## PARECER DA COMISSÃO DE AVALIAÇÃO

Relatório de Conformidade Ambiental do Projecto

"A16/IC16 Lanço Nó da CREL (IC18) – Lourel (IC30) Lotes 1 e 2"

Projecto de Execução

FIG. IV. 3 – Alteração de Traçado na Zona da Quinta do Molhapão

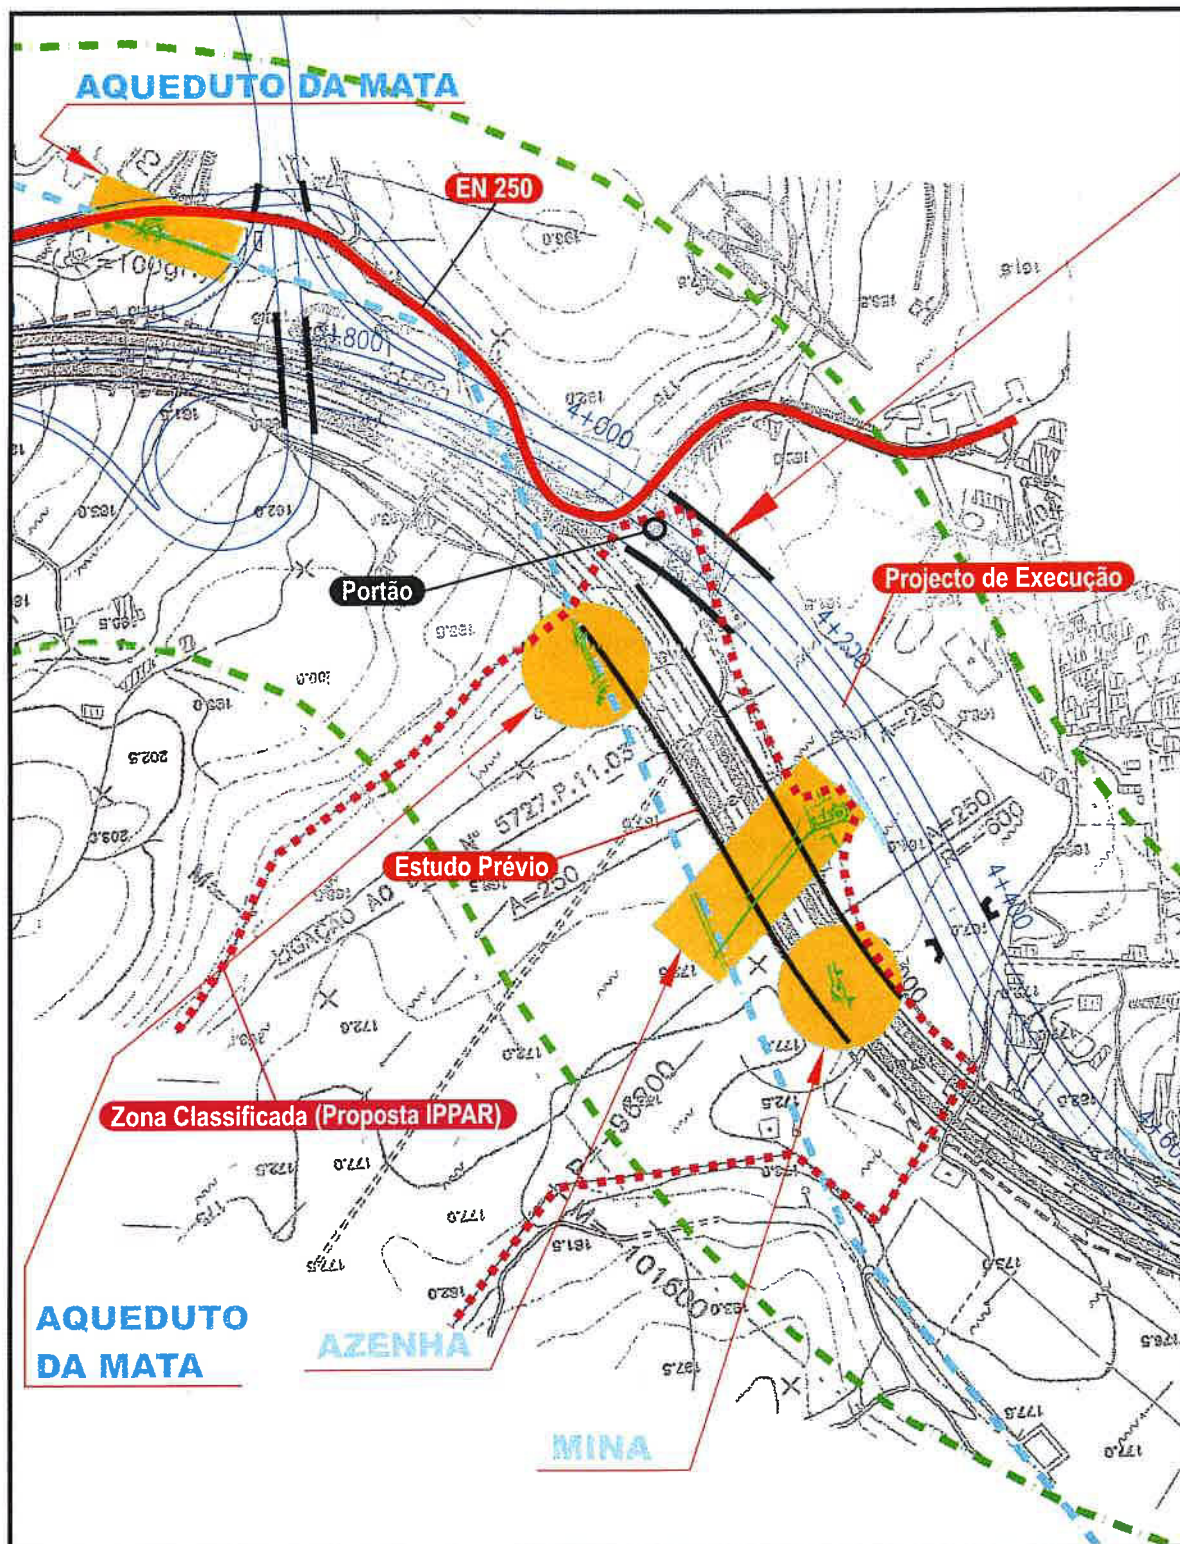
Da análise do Projecto de Execução, e no sentido de dar cumprimento à DIA verifica-se que este foi deslocado para Poente, desenvolvendo-se agora em aterro e no limite da Quinta do Molhapão, contrariamente ao EP, que se desenvolvia em viaduto entre a nora e restante propriedade da Quinta do Molhapão.

Contudo, e em consequência do deslocamento do traçado para Poente, verifica-se que este se desenvolve sobre o portão da entrada da quinta do Molhapão e mais próximo da povoação de Tala.

Dados os aspectos negativos resultantes da implantação dos pilares do viaduto junto ao portão, foi apresentada uma proposta de localização alternativa do portão, com implantação fora do perímetro de implantação do viaduto e na alameda de acesso ao edificado da Quinta. A DRCLVT considera que a "deslocação" do portão permite um melhor enquadramento do mesmo, sendo que a definição do local exacto da sua implantação deverá ser melhor avaliado em obra, face ao confronto com o desenvolvimento do projecto.
